Naar aanleiding van op en aanmerkingen van deelnemers betreffende de techniek van de auto op het gebied van betrouwbaarheid en veiligheid, heeft het bestuur besloten een tweetal reglements wijzigingen c.q. aanvullingen door te voeren.

Artikel 7.13:

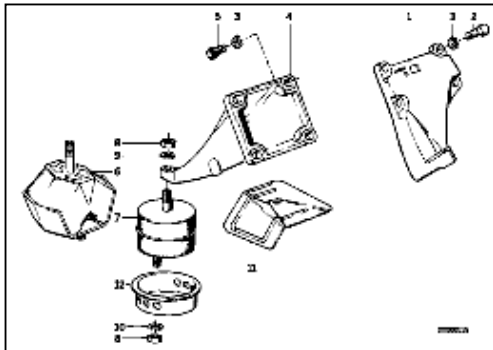
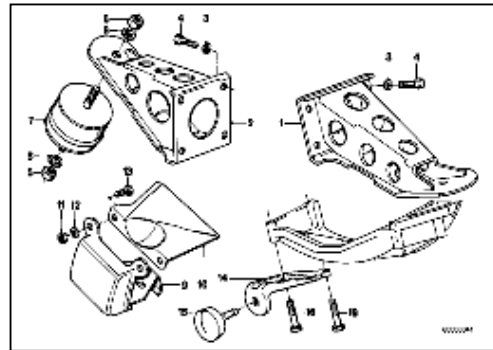
Het aanpassen van de motorsteun d.m.v. het toepassen van het Amerikaans model met daarbij rubbers afwijkende van origineel, is toegestaan. Ook het toepassen van een "beugel" om het rubber is toegestaan, mits deze enkele de beweging in trekrichting op het rubber begrenst.
